**PIIA – Aménager un restaurant avec service à l'auto et installer de nouvelles enseignes – 42, 44 et 46, boulevard Gréber – District électoral de Pointe-Gatineau – Myriam Nadeau**

**R-CCU-2017-05-29 / 111**

# ANALYSE DE PROJET

### 237<sup>e</sup> Séance – 29 mai 2017

**Nouveau cadastre et aménagements extérieurs proposés  
42 à 44 et 46, boulevard Gréber**

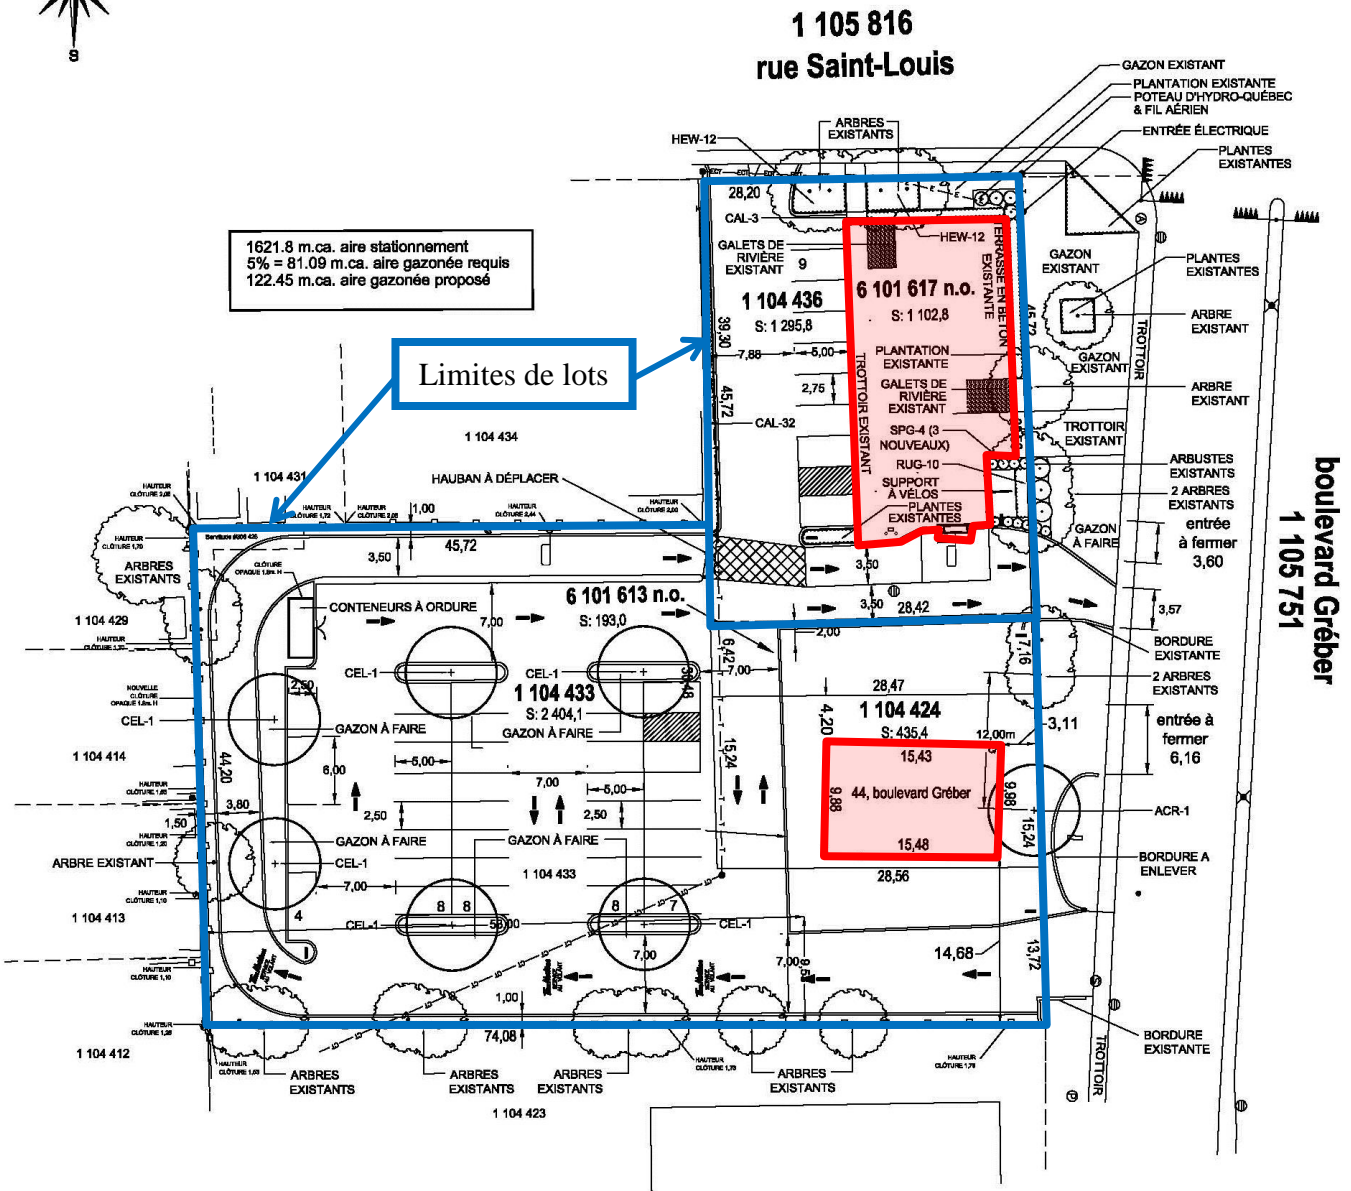
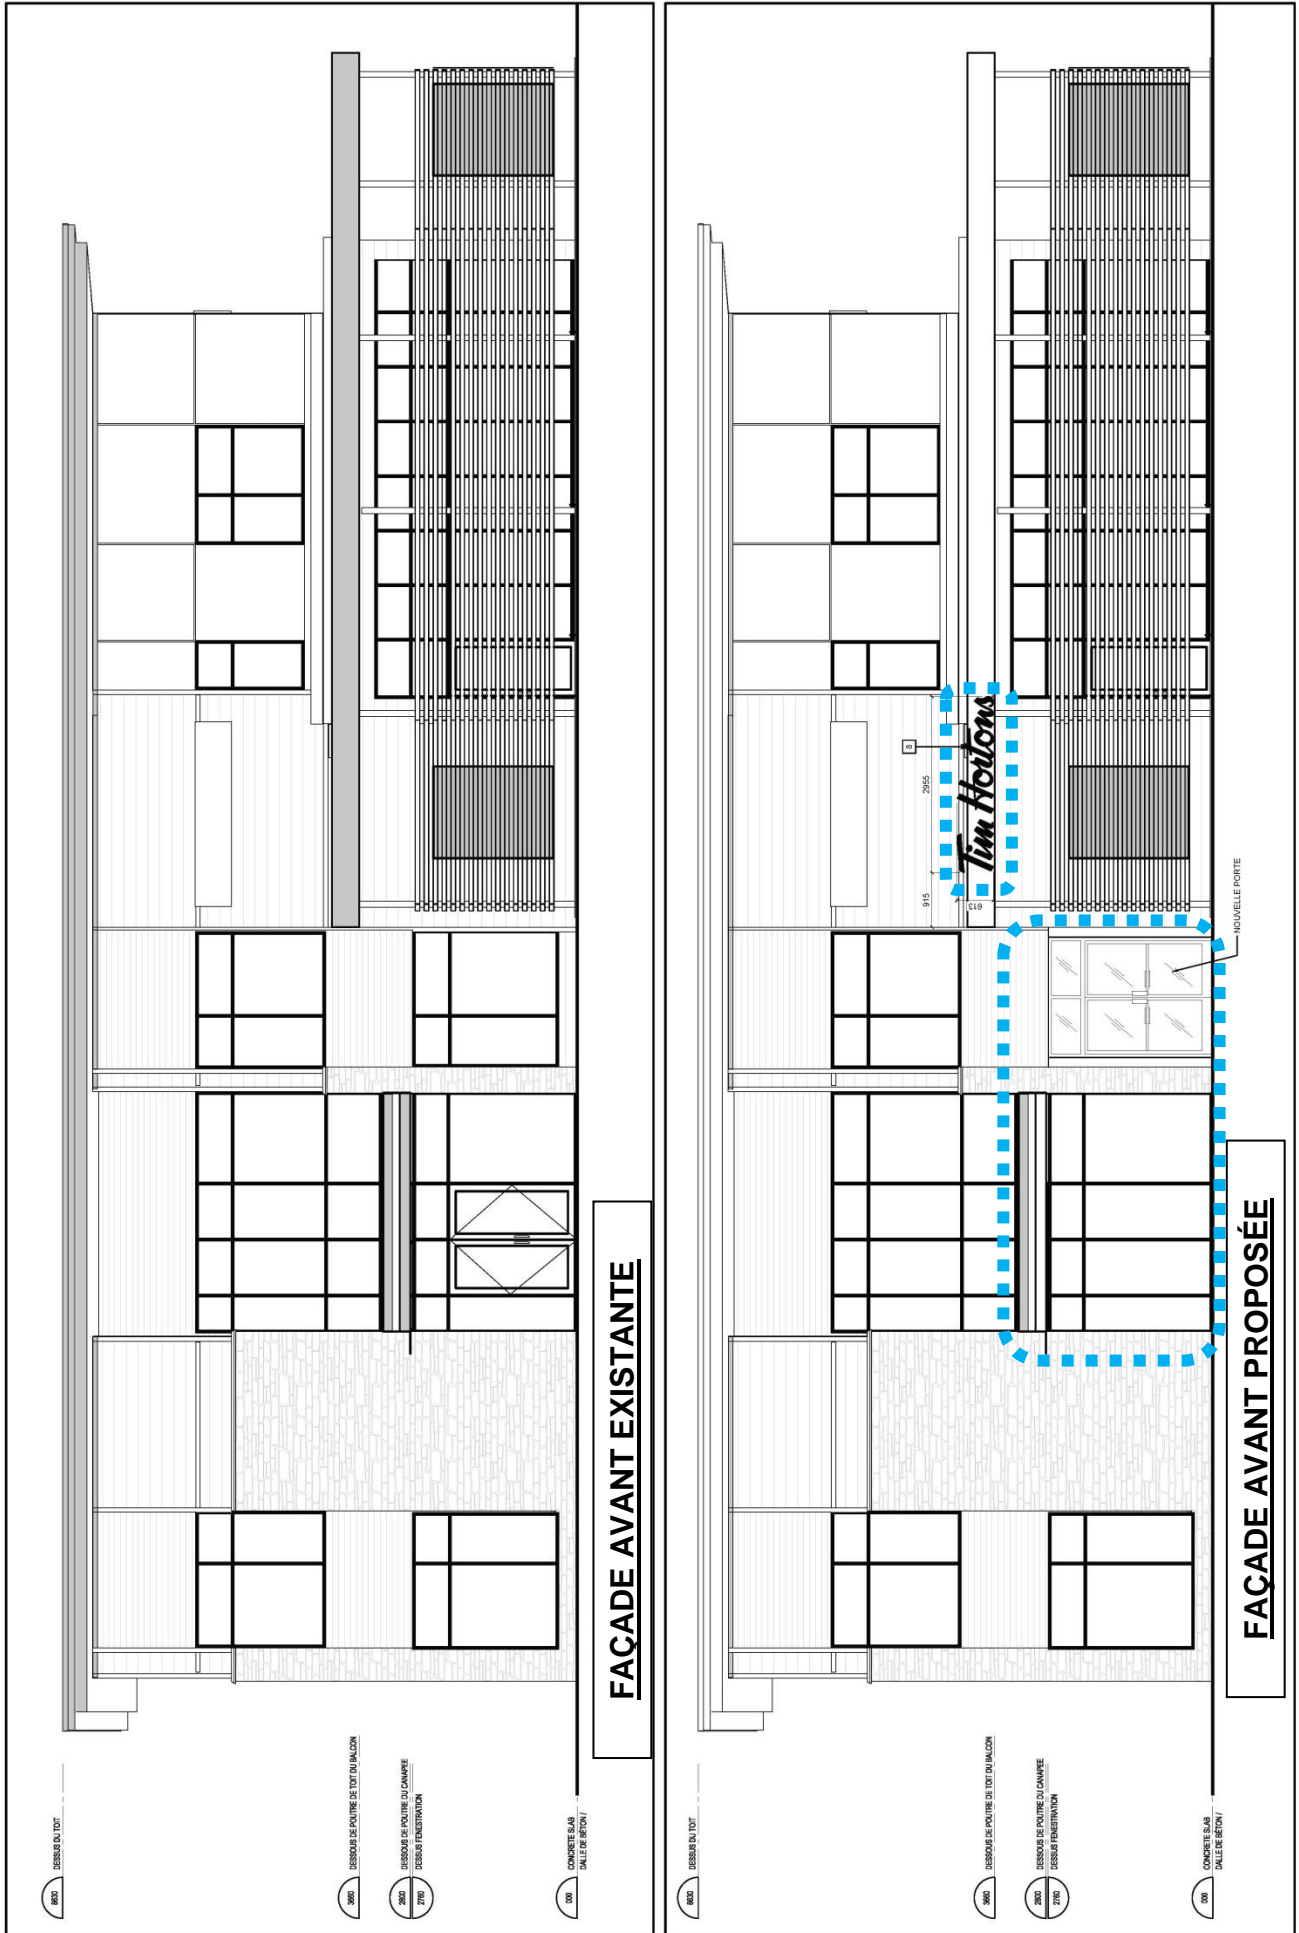
- L'espace de stationnement est proposé à l'arrière du bâtiment existant, ce qui limite son impact visuel à partir du domaine public.
- Aucune modification de la topographie du terrain n'est envisagée. Des arbres existants au nord du terrain seront replantés aux abords de l'espace de stationnement pour aménager une allée d'accès partagée avec la propriété voisine.
- L'aménagement paysager proposé contribue à mettre en valeur le bâtiment et à assurer un meilleur encadrement du domaine public. La cour avant sera engazonnée et trois nouveaux arbres y seront plantés.
- Deux accès véhiculaires sont proposés à partir du boulevard Gréber dont un partagé avec la propriété située au 46, boulevard Gréber.

## Façade avant existante et proposée 46, boulevard Gréber

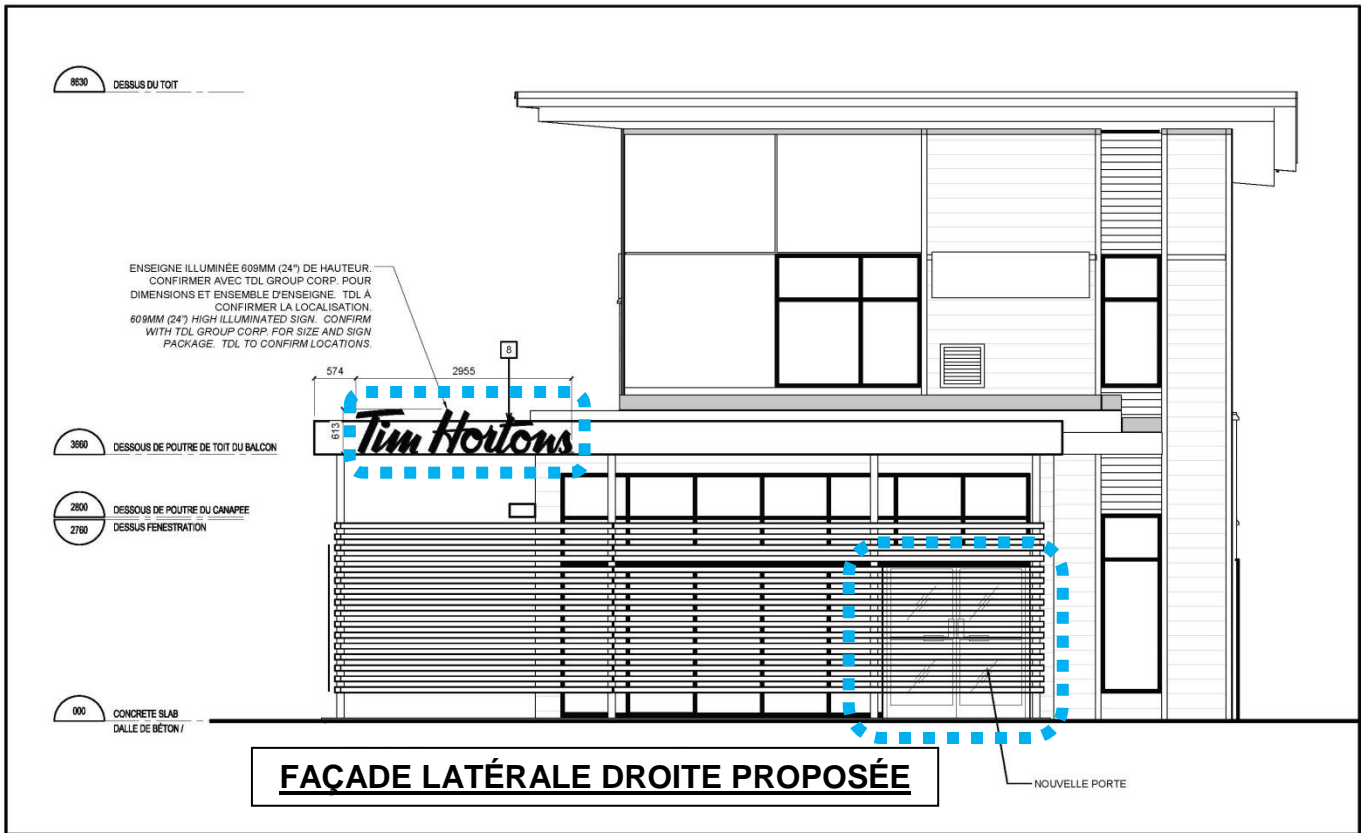
- La rénovation proposée minimise la transformation des façades du bâtiment qui conserveront leurs traits caractéristiques. Ces modifications ne concernent que le local commercial situé au rez-de-chaussée et visent l'ajout de nouvelles portes, de nouvelles baies vitrées et d'un comptoir pour le service au volant.

- Toutes les façades sont traitées avec soin, comportent des ouvertures et se composent de matériaux de revêtement de qualité, soit la pierre, le mur rideau, le bois torréfié l'acier corrugué et les panneaux de béton léger. Les changements de matériaux s'arriment avec la composition volumétrique et les articulations du bâtiment. Les matériaux de revêtement couvrent tous les murs de fondation.

- Le rez-de-chaussée du bâtiment offre de grandes proportions d'ouvertures, ce qui présente un intérêt pour le piéton. Il se distingue par la marquise couvrant le périmètre de la terrasse de restauration.
